DISCARICA DI RIFIUTI INERTI

Loc. Ciapagni – Fraz. Trucco
Comune di Ventimiglia (IM)

ADEGUAMENTO TECNICO

ELABORATO	TITOLO	FIRMA TECNICO	FIRMA IMPRESA
INT2	Integrazioni aspetti paesaggistici - Rif. Punto 2 della Nota Regione Liguria Prot. 2022- 0524373 del 19.07.2022	Collegio Provinciale Geometri e Geometri Laureati di Savona Iscrizione Albo N. 1515 Geometra Savigliano Renato	**Impresa Liguria Cave di Rivara Enrico** Il Titolare Sig. Rivara Enrico

Dovendosi adattare agli spazi disponibili, la loro forma e dimensione possono variare leggermente.
   Di seguito tre esempi di canaletta tipo:

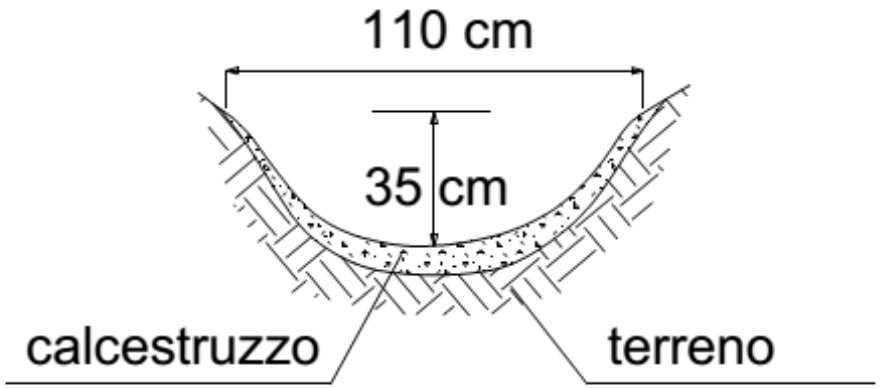
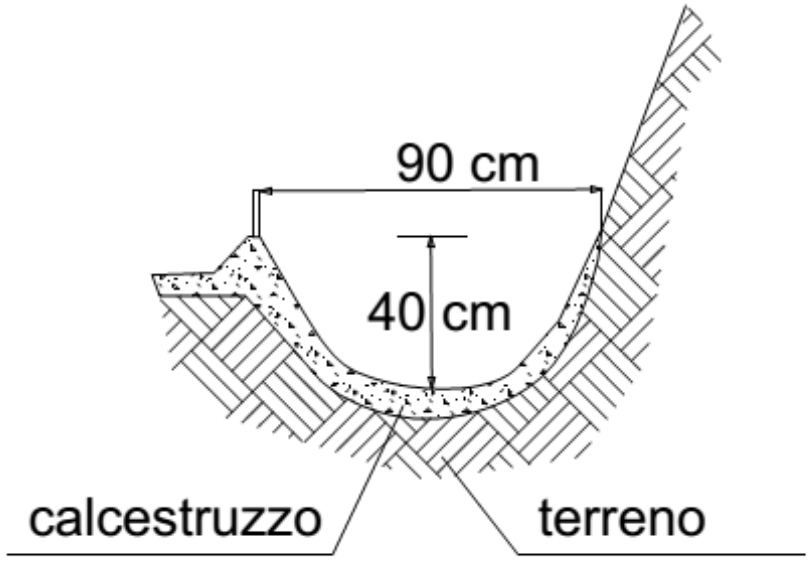
b) Durante le fasi di abbancamento, le acque superficiali vengono disciplinate attraverso canalizzazioni provvisorie che sono di volta in volta modellate in funzione di estensione altezze e pendenze del gradone interessato. Una volta raggiunta la configurazione di progetto anche le canalizzazioni vengono rese definitive in modo da convogliare le acque verso il canale posto sul versante orografico sinistro.

Anche per la definizione della viabilità interna, dotata anch'essa di pendenza verso il canale nei tratti ad esso adiacenti, si procede in maniera analoga e le canalette accessorie vengono realizzate una volta verificata l'assenza di assestamenti.

Nella configurazione definitiva le canalette vengono rivestite con calcestruzzo 425 fibrorinforzato.
